Aanvullende specifieke technische voorschriften voor het aansluiten van decentrale productie-installaties die parallel werken met het distributienet

SIB24 CCLB 111_REV_01

Analyse en antwoorden van Sibelga op de opmerkingen die werden gemaakt tijdens de openbare raadpleging

Bijlage 9.2 van rev 00 van CCLB111:

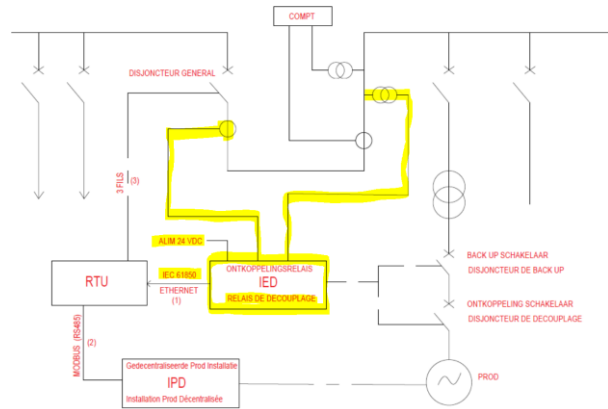
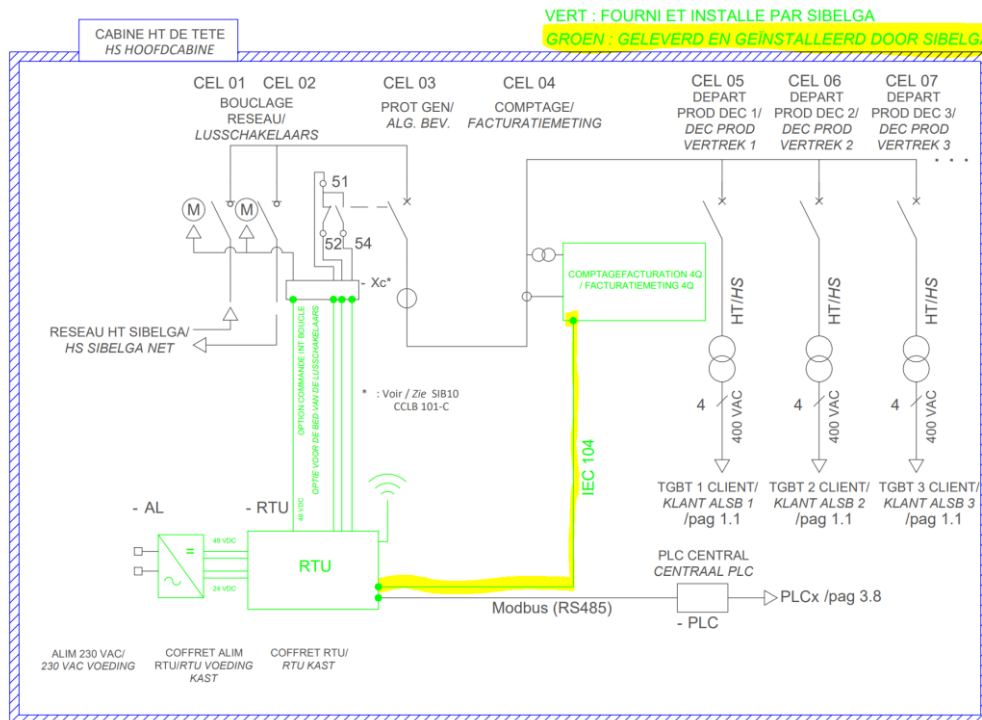
Rev 00 van voorschrift CCLB111 verplichtte de eindafnemer om de volgende elementen (weergegeven in het geel) te verstrekken om informatie met betrekking tot de energie-uitwisselingen met het net door te sturen naar de RTU van Sibelga:

- Hoogspannings-TI's en -TP's in de hoofdcabine om de uitwisselingen met het net te meten
- Een ontkoppelingsrelais, ABB Ref 615 geleverd door Sibelga, dat de stroom- en spanningsmetingen kan ontvangen van de hierboven genoemde TI's en TP's en de gegevens kan doorsturen naar de RTU
- De bedrading tussen de TI's en TP's, het ABB Ref 615 ontkoppelingsrelais en de RTU
- Een 24 V DC-voeding voor het ABB Ref 615 ontkoppelingsrelais, geleverd door Sibelga

De komst van een nieuwe generatie AMR-meters heeft het mogelijk gemaakt om deze aanpak als volgt te vereenvoudigen:

De metingen van de uitwisselingen met het net worden automatisch naar de RTU doorgestuurd via een directe link tussen de RTU en de nieuwe AMR-meter. Deze koppeling wordt geïnstalleerd en beheerd door Sibelga en vereist geen verdere tussenkomst van de klant.

Sibelga zal de bestaande AMR-meter vervangen door een communicerende AMR-meter van de nieuwste generatie voor elk nieuw DPI-project met Telecontrole.

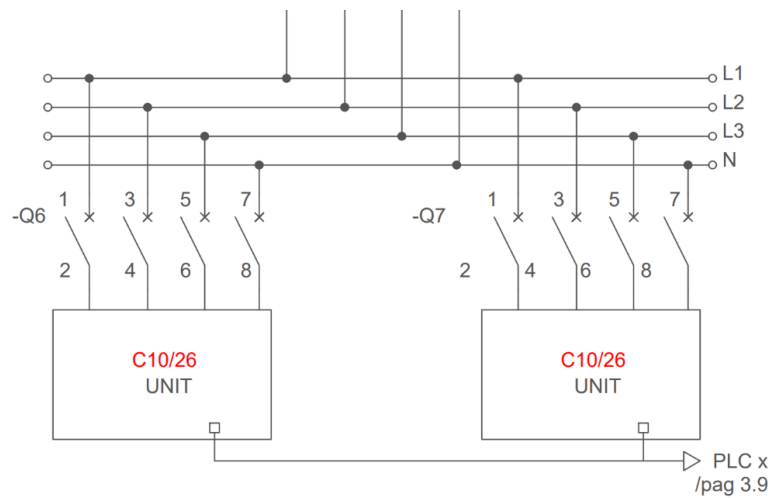
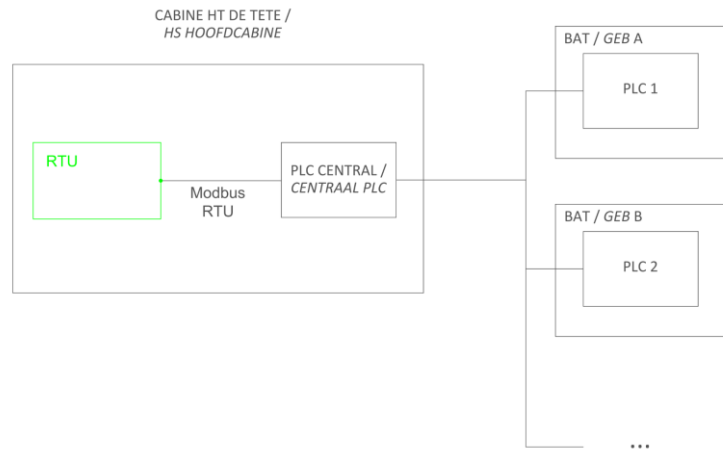
Met de nieuwe benadering is het niet langer nodig om één enkel ontkoppelingsrelais van het type ABB Ref 615 te installeren in de hoofdcabine die verschillende productie-eenheden op de site van de Aanvrager aanstuurt (zie §2.1).

In de toekomst zal een klant zijn project kunnen uitvoeren alsof het een project zonder Telecontrole was. Het zal daarom zijn ontkoppelingsrelais(s) op een gedecentraliseerde locatie kunnen plaatsen (volgens zijn voorkeur), een of meer ontkoppelingsrelais kiezen uit de C10/21-lijst enzovoort.

Het enige verschil tussen een project met of zonder Telecontrole is de verplichting voor de Aanvrager om de verschillende gegevens die in het CCLB111 worden gevraagd naar de RTU van Sibelga door te sturen (zoals nu al het geval is).

Wat niet veranderd is ten opzichte van de benadering in het CCLB111 rev 00, is dat er één enkele MODBUS RTU-communicatiepoort gepland is ter hoogte van de RTU van Sibelga om gegevens van de site te ontvangen en eventuele beperkende instructies te verzenden (op de dag dat een regelgevend kader van kracht wordt).

De Aanvrager zal daarom vrij de methode van gegevensverzending naar zijn hoofdcabine kunnen kiezen (via glasvezel, 4G ...).

De tweede communicatieverbinding tussen het ontkoppelingsrelais en de RTU, zoals die nu voorzien is in revisie 00 van het CCLB111, is dus niet langer nodig met revisie 01.

Voor de klant beperkt dit het aantal benodigde communicatieverbindingen (tot één enkele verbinding).
